MEMO

Onderwerp ;Peiladvies Klein Huis te Velde

Figuur 1: Meetlocaties waterhoogte Klein Huis te Velde

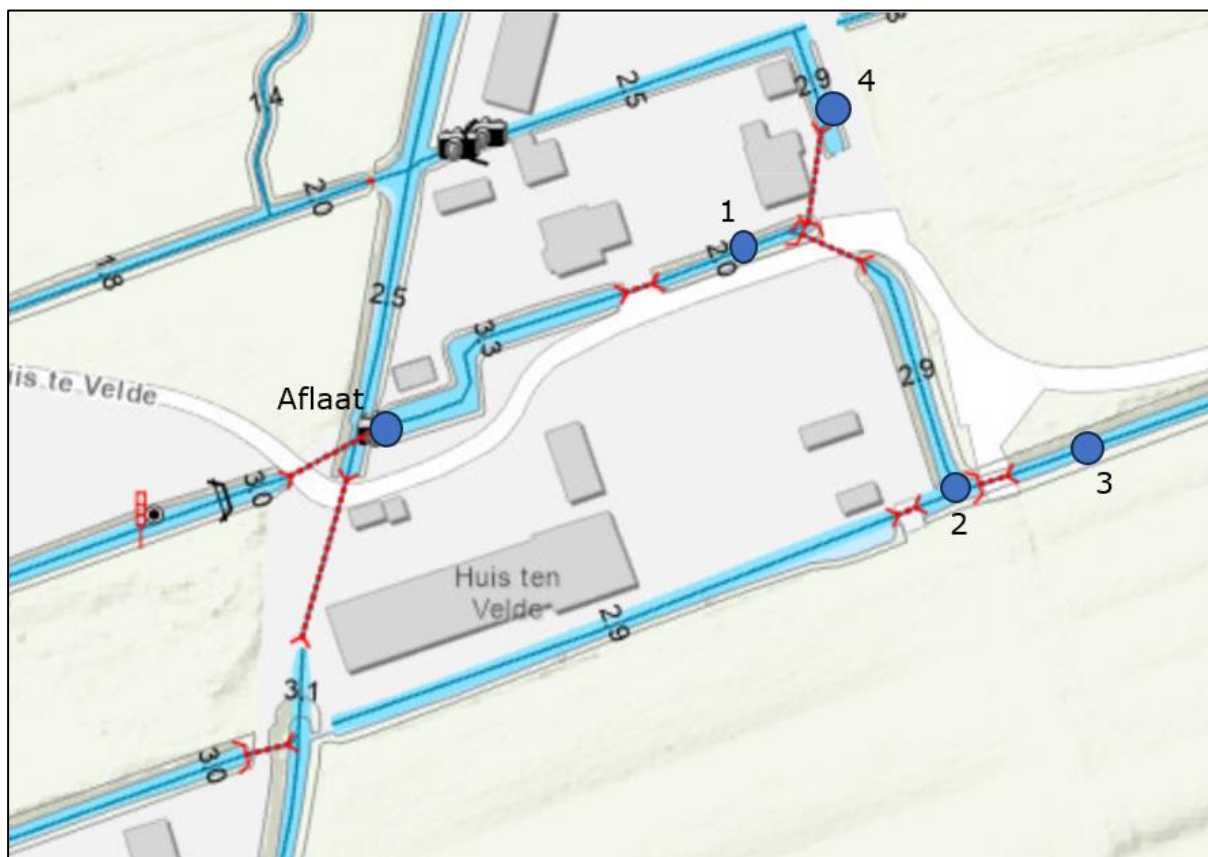
Er zijn metingen geweest in 2016, 2018, 2020, 2023 en 2024. Om tot een gemiddeld peil te komen, zijn 4 meetpunten met elkaar vergeleken (zie figuur 1). De metingen zijn niet altijd op de exacte locatie gemeten, in dat geval is de dichtstbijzijnde meting gekozen. In 2024 is ook de aflaat bij Klein Huis te Velde 2 ingemeten. Door begroeiing zit er bij de meting van de aflaat wel een onzekerheidsmarge van 5cm.

Figuur 2: De voorgestelde peilvakken Klein Huis te Velde

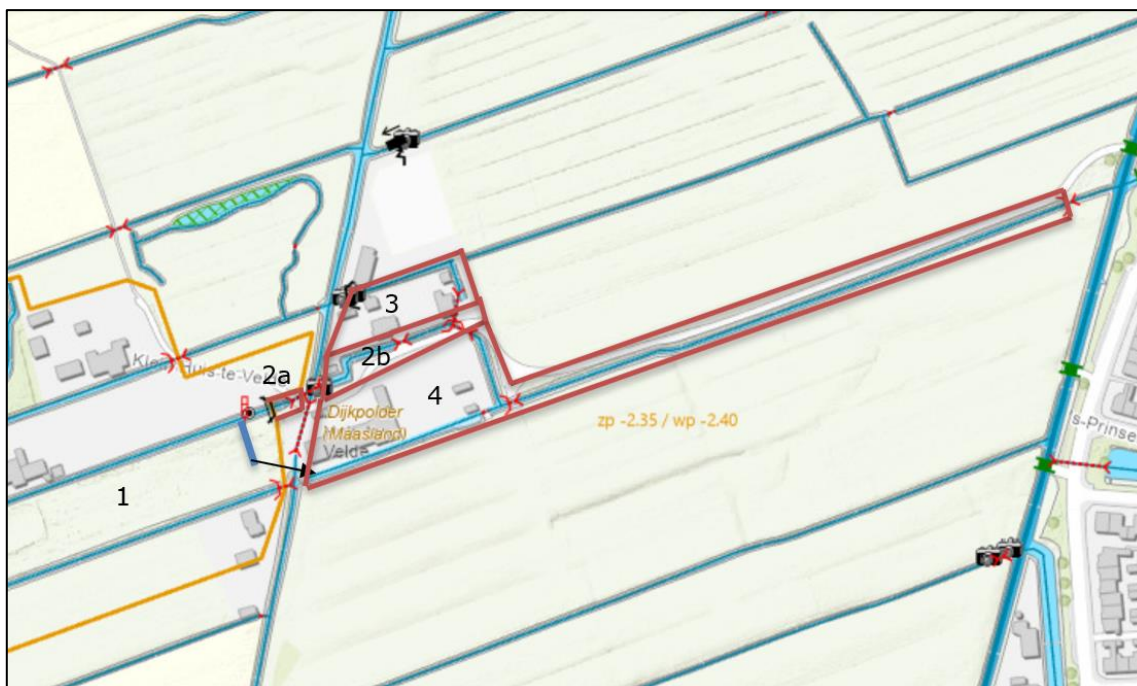
Peilvak 1 is al vastgesteld op -1,65m NAP in het peilbesluit van 2021. Dit peil wijzigt niet.

Peilvak 2a en 2b zijn met elkaar verbonden door een metalen duiker over de lageregelegen poldersloot van het hoofdpeilvak. Voor peilvak 2a en 2b is in het planvormingstraject -1,80 m NAP voorgesteld. De metingen laten een gemiddelde van -1,74m NAP zien. Het voorstel is om het peil voor beide vakken vast te stellen op -1,80m NAP.

Peilvak 3 heeft in het projectplan een voorgesteld peil van -2,05m NAP. Er zijn geen bezwaren geweest op het voorgesteld peil in dit vak. De metingen laten een lager gemiddelde zien van -2,11m NAP. Het advies is om het eerder voorgestelde peil van -2,05m NAP aan te houden.

Peilvak 4 wordt in de situatie na het projectplan gevoed door een nieuwe aanvoersloot met stuwende duiker. In het projectplan is voorgesteld om het peilgebied door te laten lopen tot de nieuwe stuw nabij Maasland. Er is bezwaar gekomen op het peil van -1,70m NAP wat was voorgesteld in het projectplan. De metingen laten een gemiddelde zien van -1,75m NAP. Er wordt voorgesteld om een peil vast te stellen van -1,75m NAP, waarbij het gemeten gemiddelde praktijkpeil wordt vastgelegd.

Peilvak 2a en b: het voorgestelde peil was -1,70mNAP, wordt -1,80m NAP

Peilvak 4: het voorgestelde peil was -1,70m NAP, wordt -1,75m NAP
